新竹縣政府工程查核代表照片表

工程名稱：新竹縣新豐鄉濱海觀光軸線(紅毛港至鳳坑漁港段)觀光環境改善計畫工程

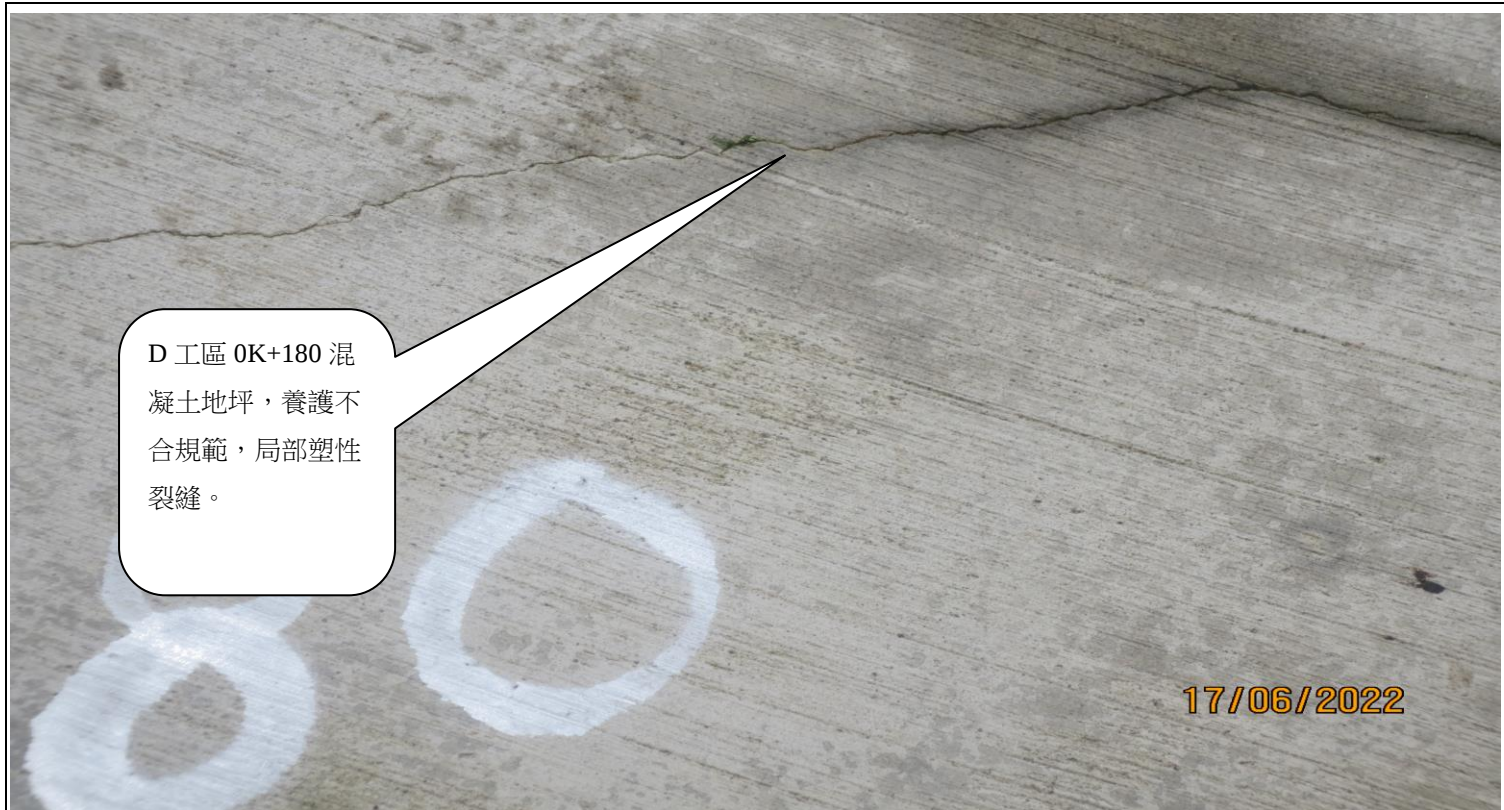
D 工區 0K+180 混凝土地坪，養護不合規範，局部塑性裂縫。

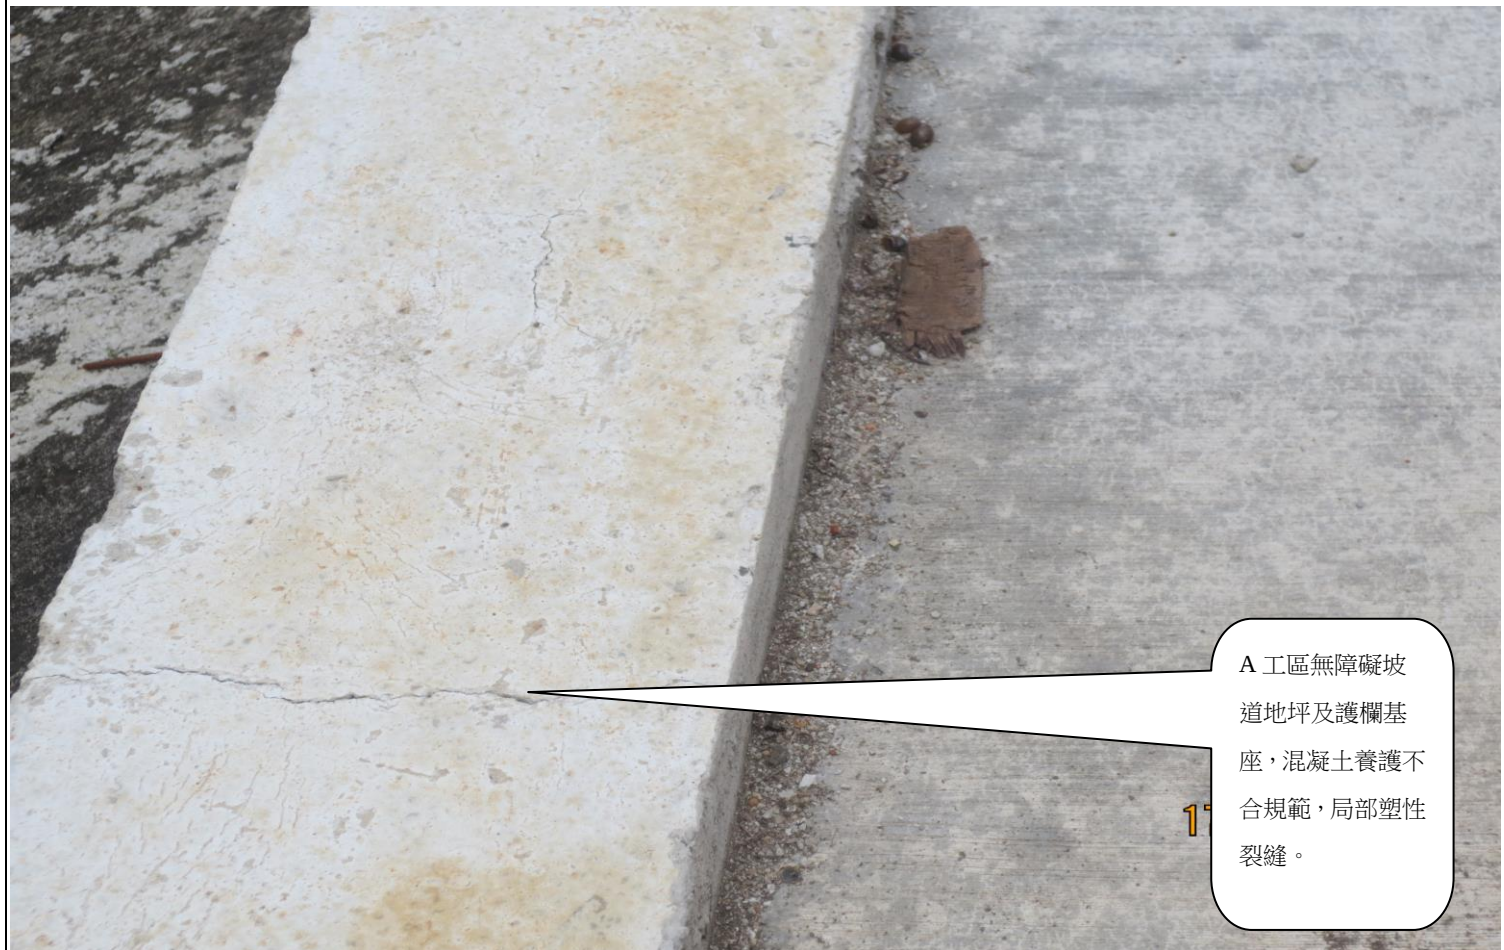
A 工區無障礙坡道地坪及護欄基座，混凝土養護不合規範，局部塑性裂縫。
